PROTOKÓŁ Nr 862B

z dnia 05-09-2016

z kontroli przewodów kominowych w budynku

**administrowanym przez MZB Sp. z o.o. BOK Podgórze
położonym w Wałbrzychu przy ul. Przeskok nr 15**

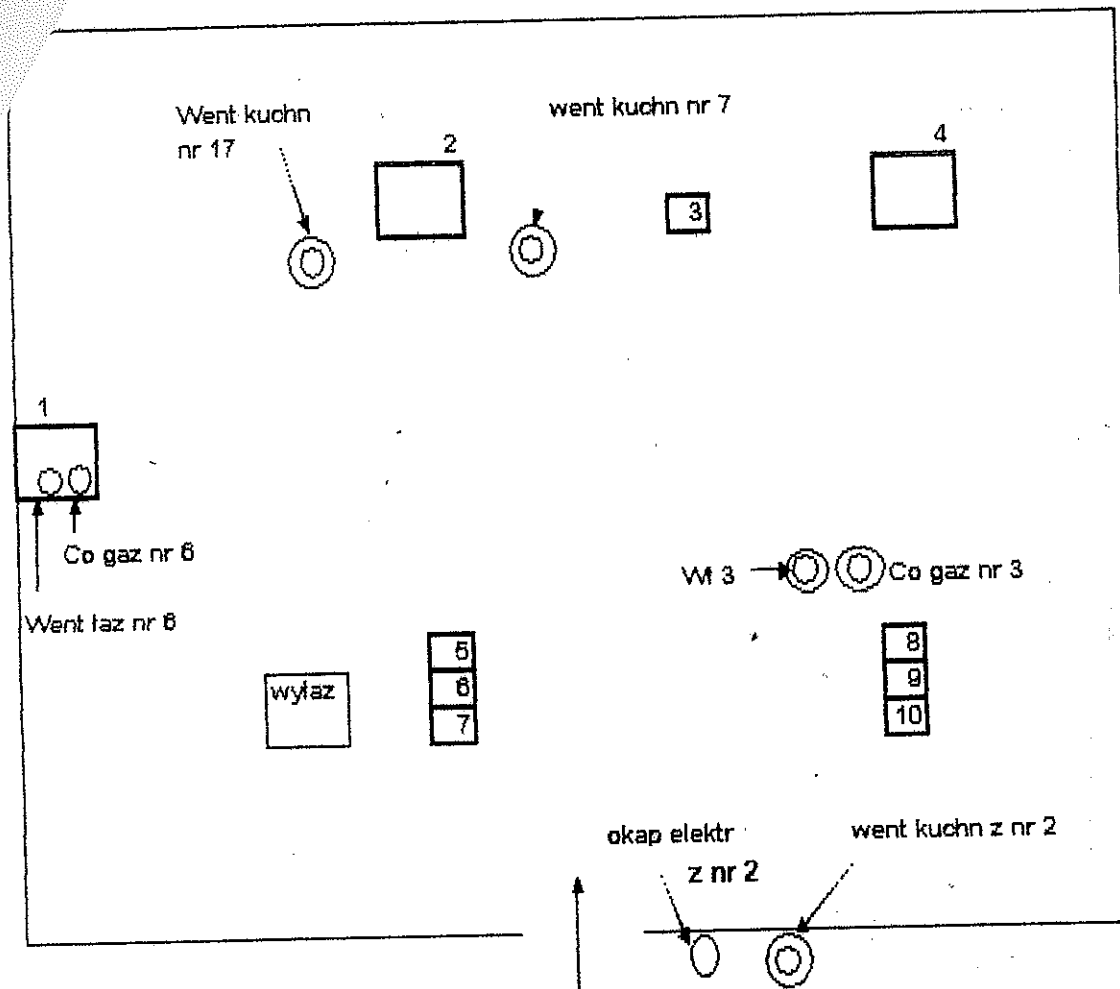
Mieszk nr 2 odłączyć okap elektr. wyprowadzony na zewnątrz, wentylacja nawiewna wykonana z korytarza - niezalecana, obecne przepisy p.poż. zabraniają

Mieszk nr 4 brak wentylacji wywiewnej w kuchni, uszczelnione oknami PCV

Mieszk nr 5 brak wentylacji wywiewnej w kuchni, uszczelnione oknami PCV

Mieszk nr 8 brak wentylacji wywiewnej w kuchni

Mieszk nr 9 brak wentylacji wywiewnej w kuchni, piec ekonomik do wymiany na inny piec grzewczy z aprobatą dopuszczającą do użytkowania w pomieszczeniach przeznaczonych na stały pobyt ludzi

Mieszk nr 10 brak wentylacji w kuchni, okna PCV, brak nawiewników

Mieszk nr 12 grzejniki gazowe "Mora", brak wentylacji wywiewnej

Mieszk nr 14 brak wentylacji wywiewnej w kuchni, brak wentylacji wywiewnej w łazience, uszczelnione oknami PCV, wentylacja nawiewna z korytarza - niezalecana, obecne przepisy p.poż. zabraniają

Mieszk nr 15 brak wentylacji wywiewnej w kuchni, ogrzewane przez piec Co z nr 14

Mieszk nr 16 brak wymaganej wentylacji nawiewnej z zewnątrz dla pieca Co, odłączyć okap elektr. w kuchni, uszczelnione oknami PCV - brak nawiewników, nieprawidłowo podłączony piec Co przew. nr 5

Mieszk nr 19 brak wentylacji wywiewnej w kuchni, zbyt mały nawiew w drzwiach łazienki, wentylacja nawiewna z korytarza niezalecana, obecne przepisy p.poż. zabraniają, ocieplić wentylację zewnętrzną łazienki

Mieszk nr 20 brak wentylacji wywiewnej w kuchni

Mieszk nr 21 brak wentylacji wywiewnej w kuchni i łazience, wentylacja wywiewna z Wc na zewnątrz nieprawidłowo uszczelnione oknami PCV - brak nawiewników

Mieszk nr 22 brak wentylacji w kuchni

Uwaga w związku ze złym funkcjonowaniem pieca pokojowego w mieszk nr 7 przez niedogrzaną szeroką komin nr 1 proponuje się zamontowanie wkładu żaroodpornego w tym kominie o min. średnicy 150mm dla tego pieca, zamontowanie wkładu powinno poprawić funkcjonowanie pieca i bezpieczeństwo.
